**Technische Mitteilung
für Tandems**

Nummer: 01/2012

Betroffene Muster: Sigma Tandem

Betrifft: Verlängerung der Killeine am Droge

Lengthening the Drogue Kill Line

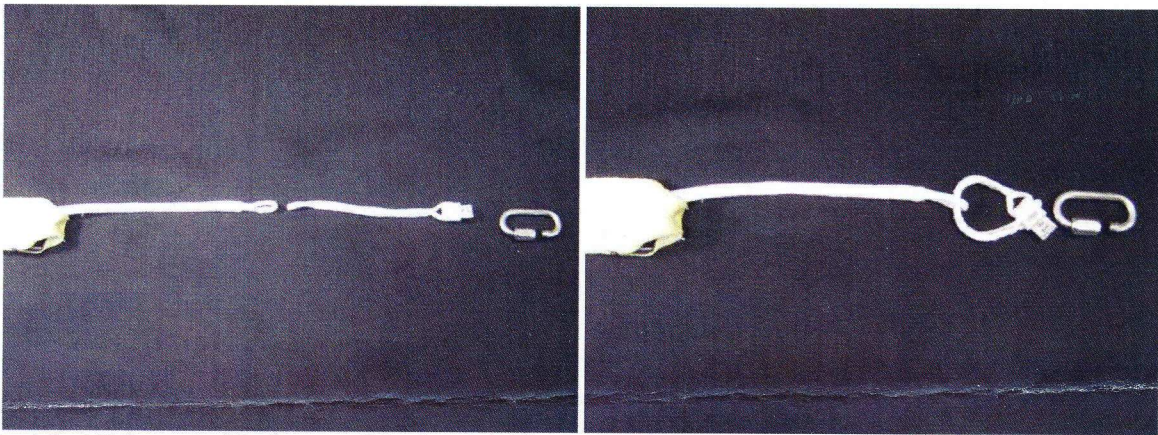
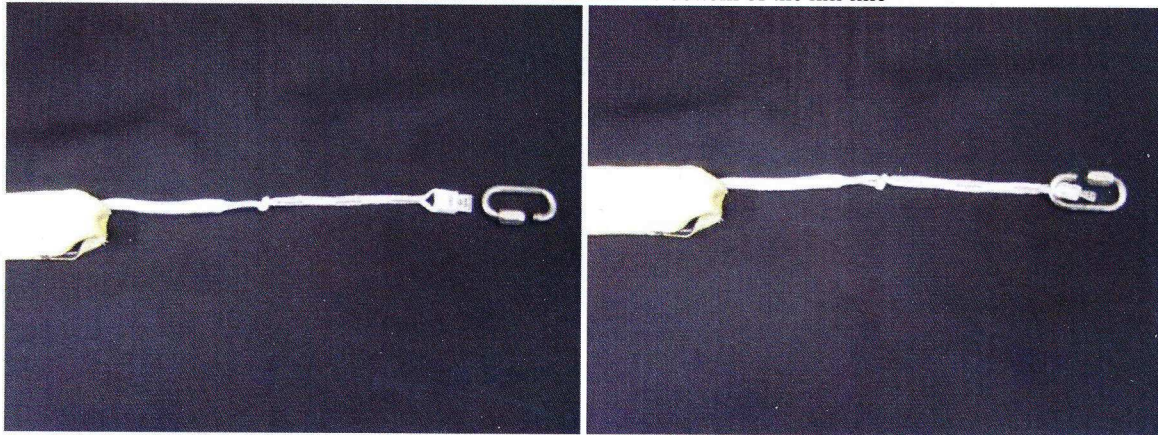
Grund: Optimierung der Droge Zugkräfte nach dem Releasen bzw. beim Kollabieren
(Ziel: kürzerer "trap door" Effekt)

Maßnahmen: Einbau eines Softlinks von Perfomance Design

Bemerkungen: Die Verlängerung der Killeine sorgt bei zunehmend länger werdenden
Falltüreffekten für ein besseres Zusammenspiel innerhalb der Droguemechanik.

First Extract the kill line out of the bottom of the drogue bridle, remove the Link #5 and larkshead the slink to the end of the kill line
Note: make sure the slink tab is to the bottom of the kill line

After you larks head the slink to the kill line feed the kill line back into the bridle then install the link #5 to the bridle and the Slink.
